Designendringer på Marine Donut etter Sintef test

Geir Andresen

Bluegreen Fusion AS

20.01.2022

Fig 2: fig 2 viser endringene fra modellforsøk (Original versjon) til endelig revidert versjon av dekk/gangbane og høyde på luker samt, senkning av mantel.

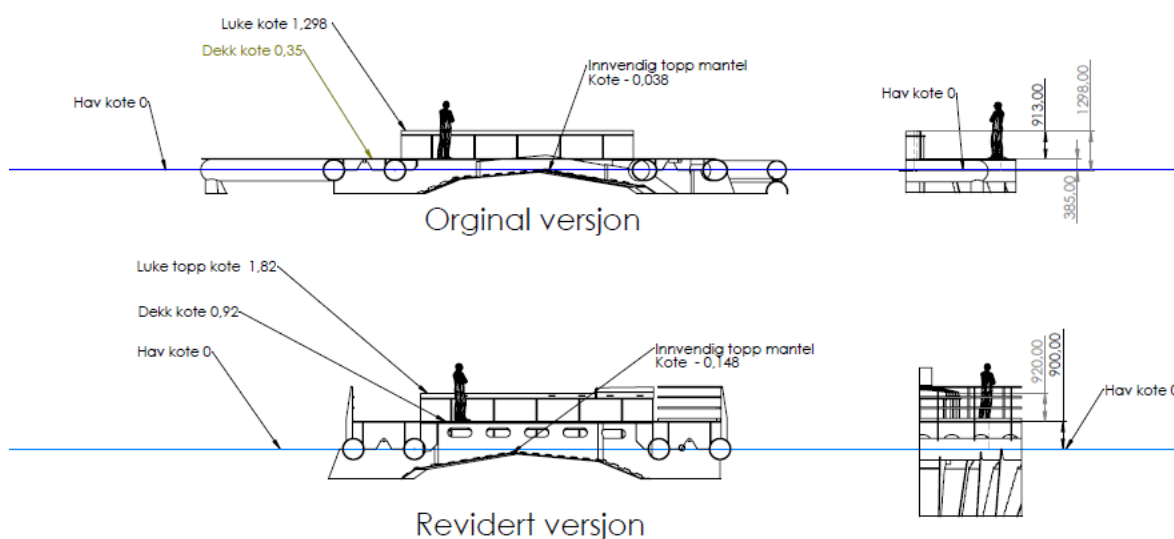
Etter en gjennomgang av testrapport samt bilde og video grunnlag har Bluegreen konkludert med at en heving av dekket på 900mm er tilstrekkelig for å kunne utføre arbeid på dekk uten å bli utsatt for grønnsjø er tilstrekkelig, denne hevingen av dekket vil redusere grønn på dekk. Dette vil øke oppetiden hvor det er tilrådelig å oppholde seg på dekk for personell. Bølge forhold utover dette vil begrense tilgangen til anlegget. Da det ikke vil være tilrådelig og legge til med fartøy ved disse forholdene, og grønn sjø på dekke vil derfor være uproblematisk.

Der er i etterkant av testen oppdaget at det kan være fordelaktig og senke høyden mantelen som skiller innvendig vannvolum og utvendig vann da det ved enkelte Hs'er er noe lav vannstand inne i mantelen dette medfører noe interne bølger som ikke er ønskelig. Mantelen er derfor senket 110mm i forhold til Modellforsøk versjonen

Som følge av dekksheringen er det også foretatt en heving av luke toppen tilsvarende høyden på dekket. Dette er også en forbedring av funksjon det det reduserer overskyllingen og sjø sprøyt på lukene og reduserer belastningen av grønn sjø også på disse ved høyere Hs.

Fig 3: viser tilleggevolum for å forbedre stabilitet

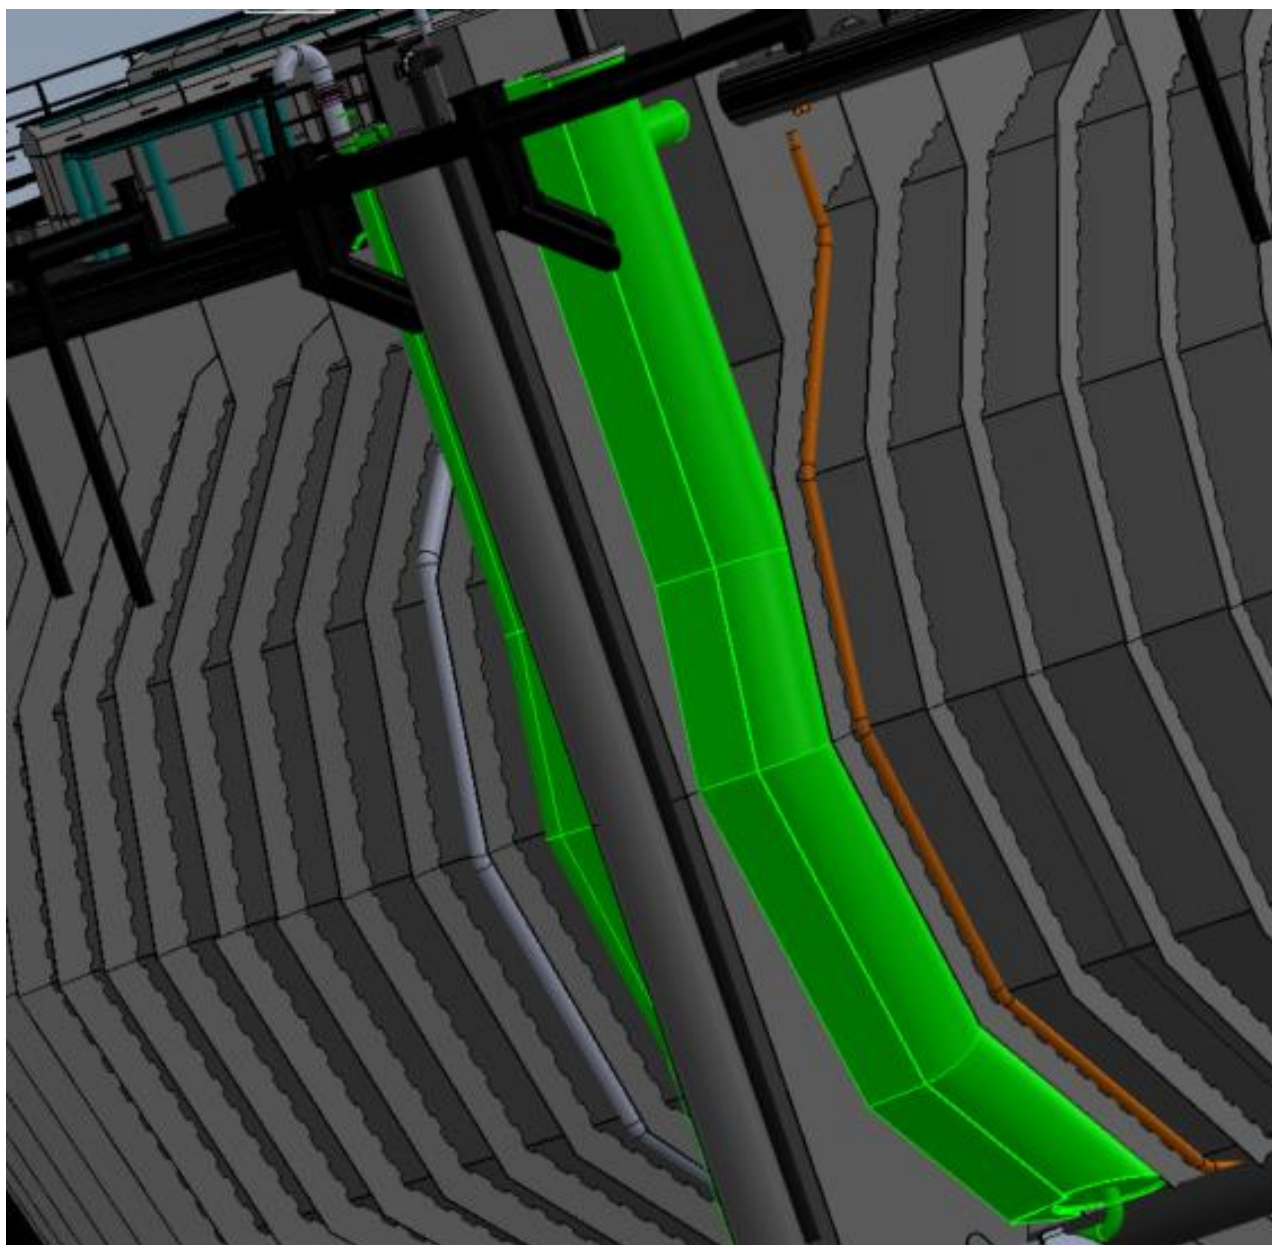
Rapporten fra Sintef anbefales det å justere/endre ballastsystemet for og oppnå tilstrekkelig volumer i vannlinja. Bluegreen har kommet frem til ved å utnytte u-utnyttet volum rundt og mot mantelen ved de vertikale oppdriftsrørene vil vi oppnå tilstrekkelig volumer i vannlinja for å motvirke ustabilitet. Volumet tilsvarer 210 m³ ved normal kondisjon og 101 m³ ved halv last kondisjon, Om dette volumet skulle vise seg og ikke være tilstrekkelig er det mulig å øke dimensjon på forankringsringen fra 710-1200mm.

Fig 4: Viser ending i inntaks arrangementet bernoulli-filter UV og In-line oksygen innløser.

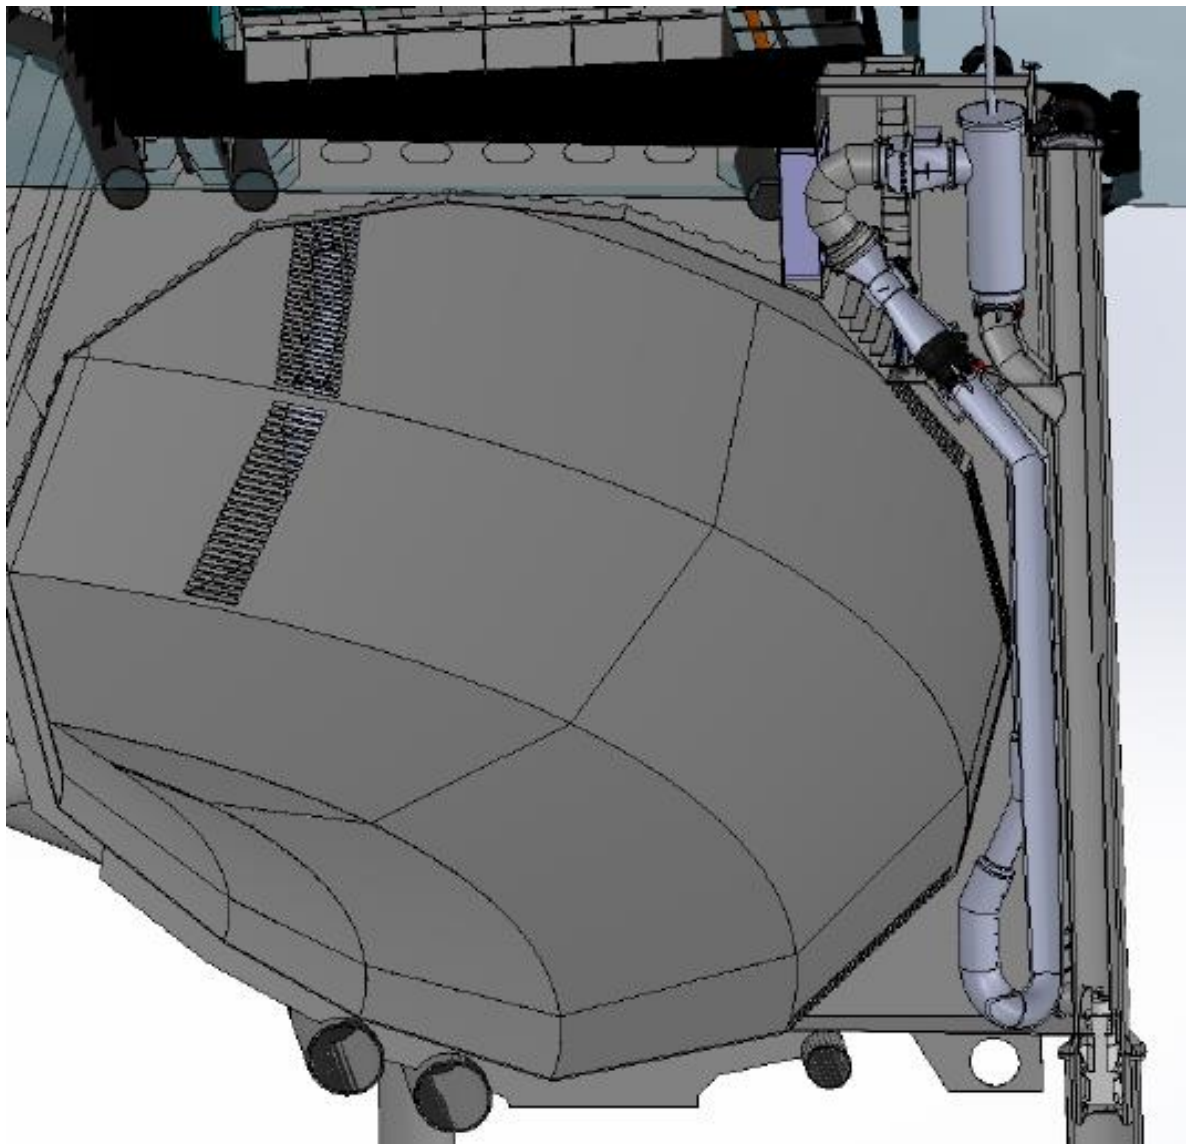
Under dialog med kunde er det kommet frem ønske om UV behandling av inntaksvannet.

Det er derfor gjort en større ending på inntaks kammeret, dette med fører en del mere materiale som øker vekten, men samtidig gir det en større stivhet i konstruksjonen.

Filter, UV og In-lineren står i et tørt kammer dette kammeret må kontrolleres for utvendig trykke da dette er ned sunket i driftsfase.

Inntaksrørene er 24 m lange med 2 m inntaks-sil. Inntaksrørene er 1200SDR26. Pumperøret har en diameter på 900SDR 26. Redusert ned til 630 før skyve-spjell ventil og filter. Bendet etter UV rensingen er Ø800 SDR 26. Rør og bend etter in-liner oksygen innløseren er Ø800 SDR 26 gjennom bendet før diffusoren/strålerøret reduseres til Ø630 sdr 26 og avsluttes 450 sdr 26. rør reduksjonene og hullbilde på diffusoren må kontrolleres med tanke på flow. Inntaksilen må også designes for optimal flow.

Fig 6 Viser endringer i utløpsarrangementet.

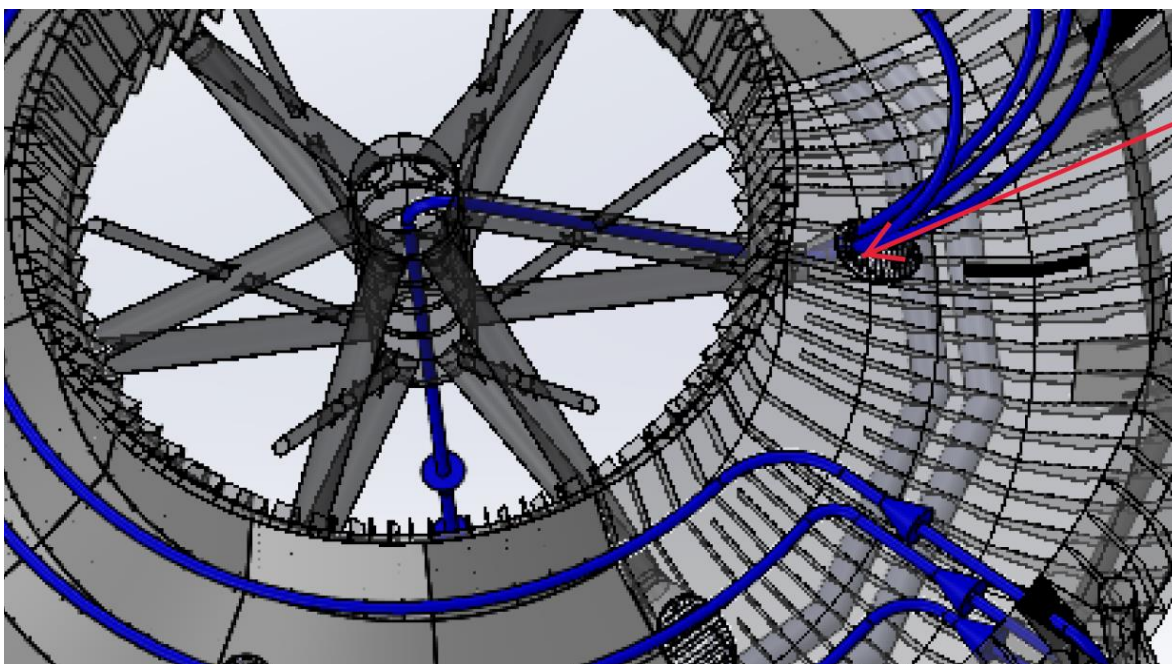
Utløpet er også endret etter Sinteftesten. Etter risiko vurdering med kunde er det ønsket større sil overfalte på utløpet for å hindre klogging. Utløpsarealet er økt til 4 m². samtidig som avløpet i senterøret er flyttet opp gjennom stigerøret. Dette for å oppnå vannutbytte samtidig med tilstrekkelig oppdrift under heving.
